AL-TC-0053 & 0055 / AL-WP-1708 & 1987

ALFA ROMEO 147, 156, 166, GT

Variantes améliorées de bras de suspension pour Alfa Romeo

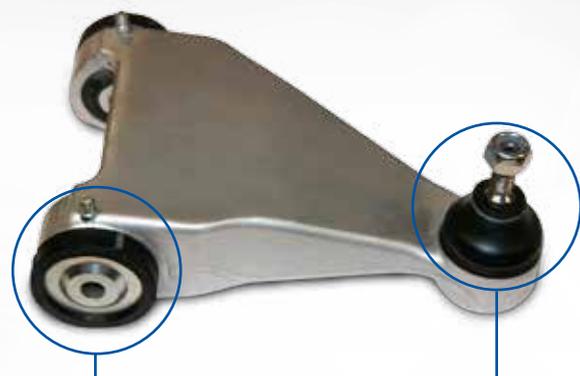
- ▶ **Solution n°1 :** MOOG a apporté d'importantes améliorations à la conception de la queue de la rotule et du palier dans le but de renforcer l'articulation de la rotule. Grâce à la capacité de charge optimisée ainsi obtenue, la rotule jouit d'une durée de vie accrue.

- ▶ **Solution n°2 :** MOOG a recours à une graisse de haute qualité améliorée qui permet de supporter une oscillation permanente, évitant ainsi une usure prématurée.

- ▶ **Solution n°3 :** Les pièces MOOG comportent désormais un silentbloc en caoutchouc amélioré et pré-graissé. Un raccord de graissage a été ajouté, ce qui facilite l'injection de graisse lorsque cela est nécessaire.

Les pièces MOOG AL-TC-0053/AL-TC-0055/AL-WP-1708/AL-WP-1987 disposent désormais de toutes ces nouvelles caractéristiques. Veuillez noter que les nouvelles références indiquées dans le tableau ci-dessus se substitueront progressivement aux références MOOG actuelles afin de simplifier notre structure de référencement. Les améliorations de produits décrites dans le présent bulletin s'appliqueront à la fois aux anciennes et aux nouvelles références.
